国立研究開発法人日本原子力研究開発機構大洗研究所（南地区）

原子炉設置変更許可申請書（高速実験炉原子炉施設の変更）の本文及び添付書類の一部補正（第4回）の方針

第 4. 3. 3. 2. 1 図 炉心損傷防止措置及び格納容器破損防止措置の対応手順の概要

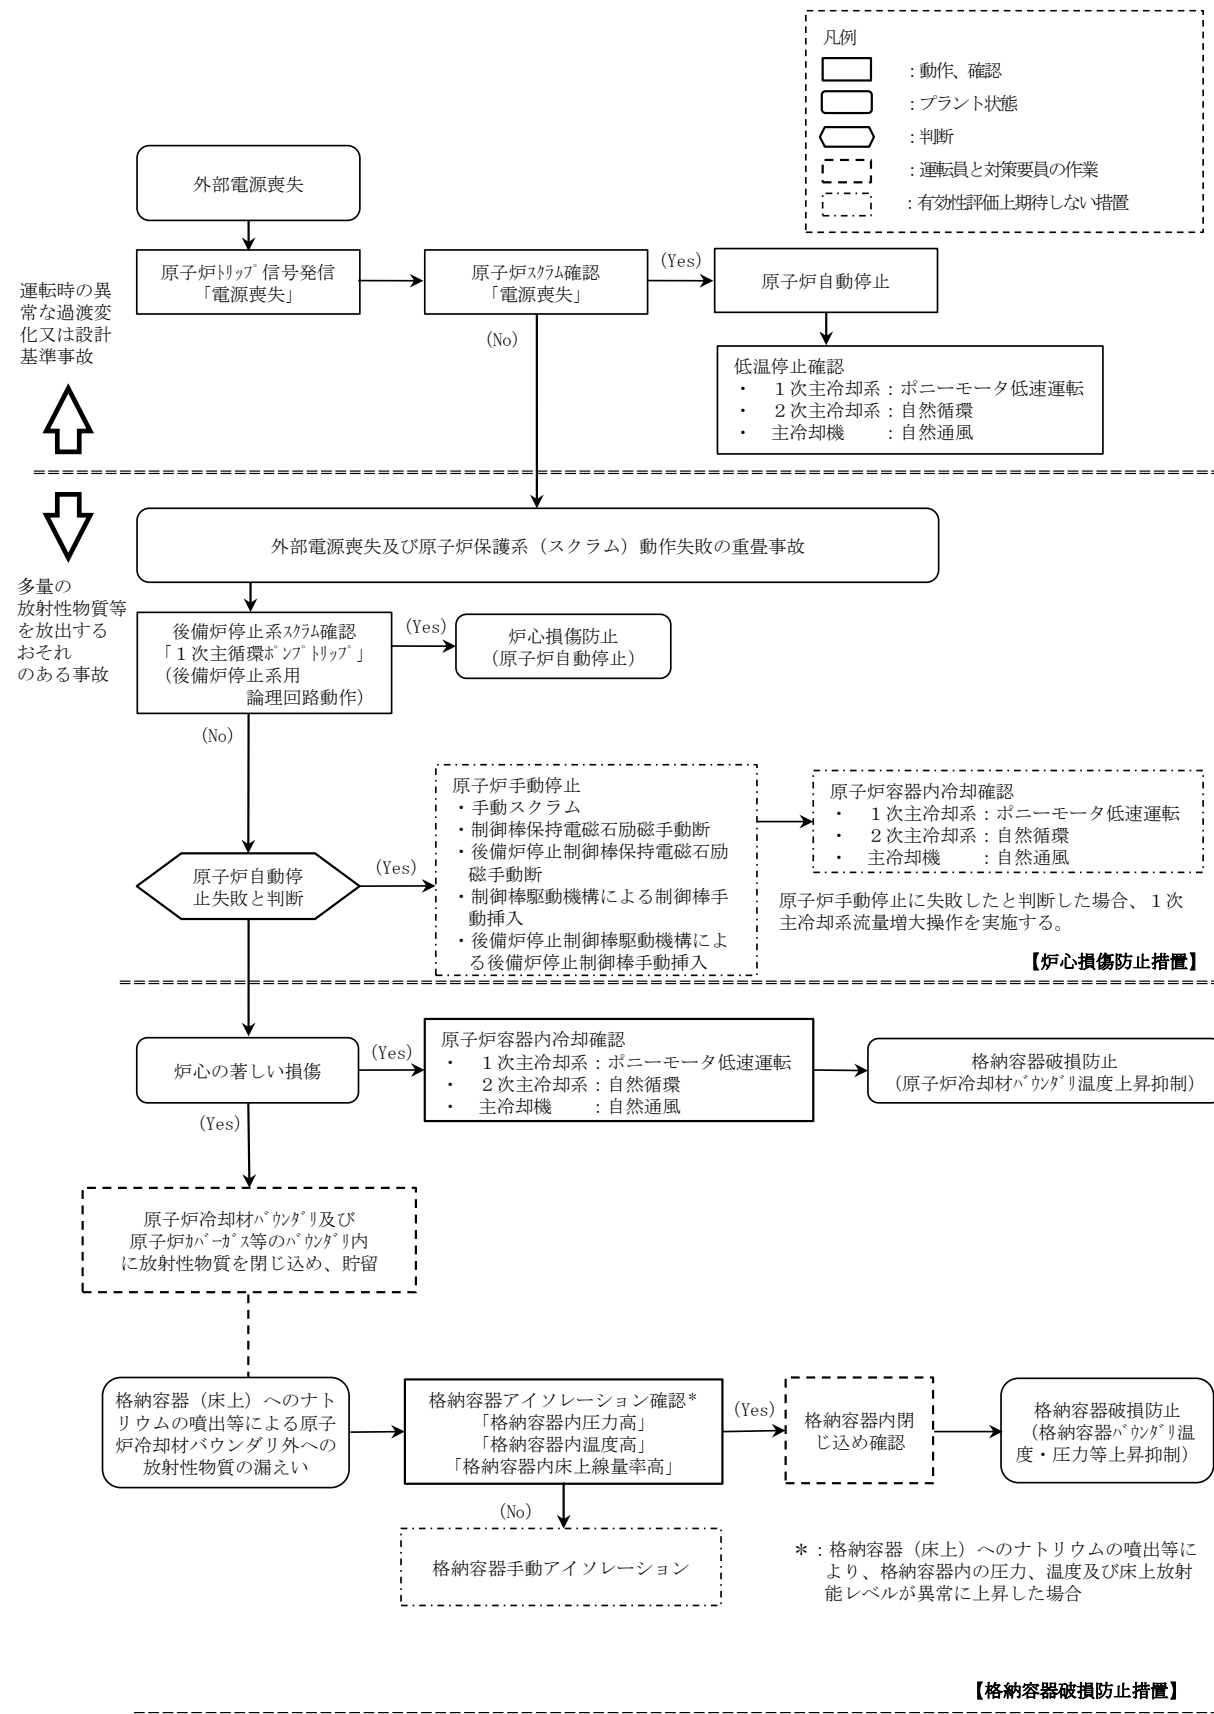
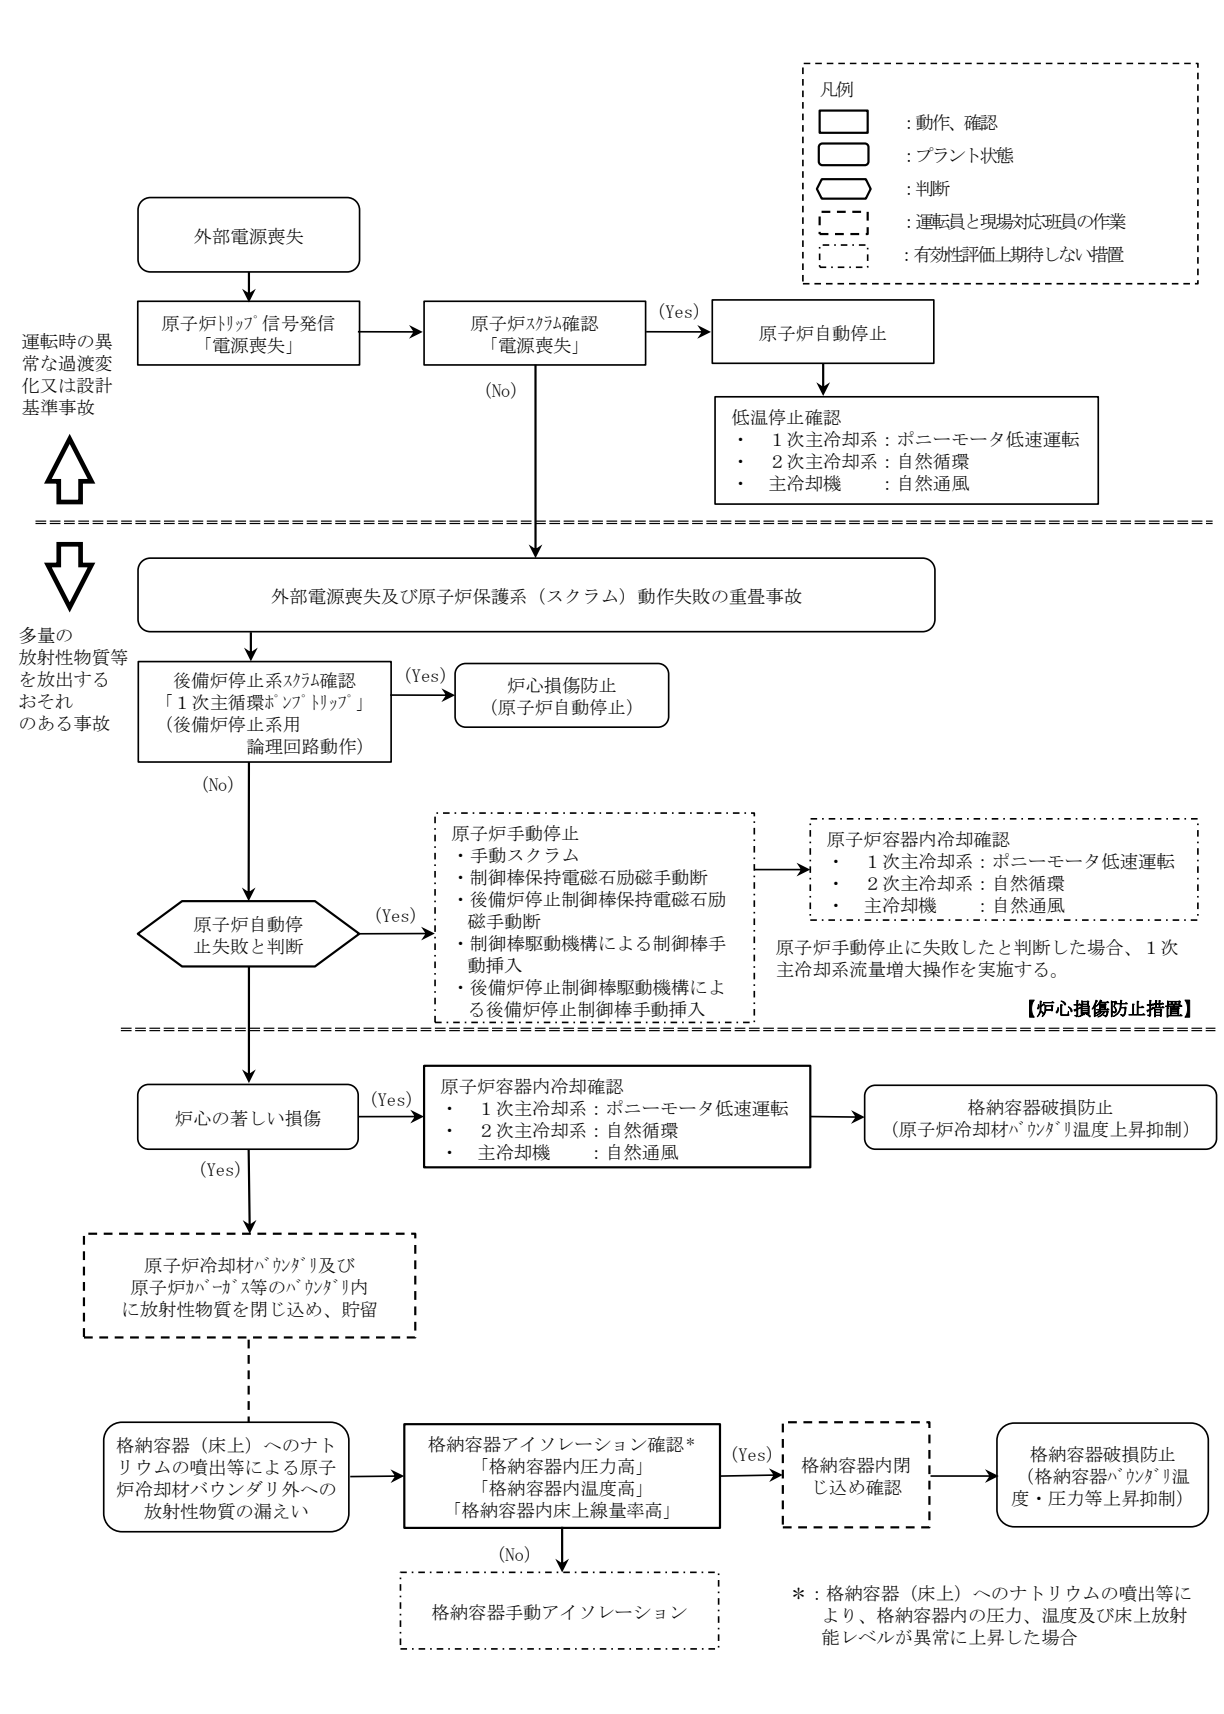
必要な要員と作業項目		経過時間 (分)												備考			
		5	10	15	20	25	30	35	40	45	50	55	60		120	180	240
手順の項目	要員 (名) (作業に必要な要員数)	手順の内容 ▽異常事象発生(外部電源喪失) ▽事故発生時の判断(原子炉保護系(スクラム)動作失敗) ▽原子炉自動停止失敗と判断 ▽炉心の著しい損傷の有無を判断															
	当直長	・運転操作指揮															
状況判断	運転員A	1	・原子炉自動停止失敗と判断														
格納容器破損防止措置	運転員B、C	2	・1次主冷却系(ボニーモータ低速運転)の運転状況を確認するとともに、2次主冷却系(自然循環)及び主冷却機(自然通風)に異常等がないことを確認する。 ・ <u>上記の確認は、中央制御室で2名により10分以内</u> に実施し、その後、監視を継続する。														
自主対策	運転員D	1	・原子炉冷却材バウンダリ及び原子炉カバーガス等のバウンダリ内に放射性物質を閉じ込め、貯留														
格納容器破損防止措置	運転員A、E	2	・「格納容器内圧力高」、「格納容器内温度高」、「格納容器内床上線量率高」により、原子炉保護系(アイソレーション)が動作し、工学的安全施設が自動的に作動し、隔離されることを確認する。 ・多量のナトリウムが格納容器床上に噴出した場合は、噴出直後に格納容器床上温度が60℃を超過して原子炉保護系(アイソレーション)が動作する。 ・ <u>自動アイソレーションに失敗している場合は手動アイソレーションにより隔離する。</u> ・ <u>上記の確認及び操作は、必要に応じて、中央制御室で2名により5分以内</u> に実施し、その後、監視を継続する。
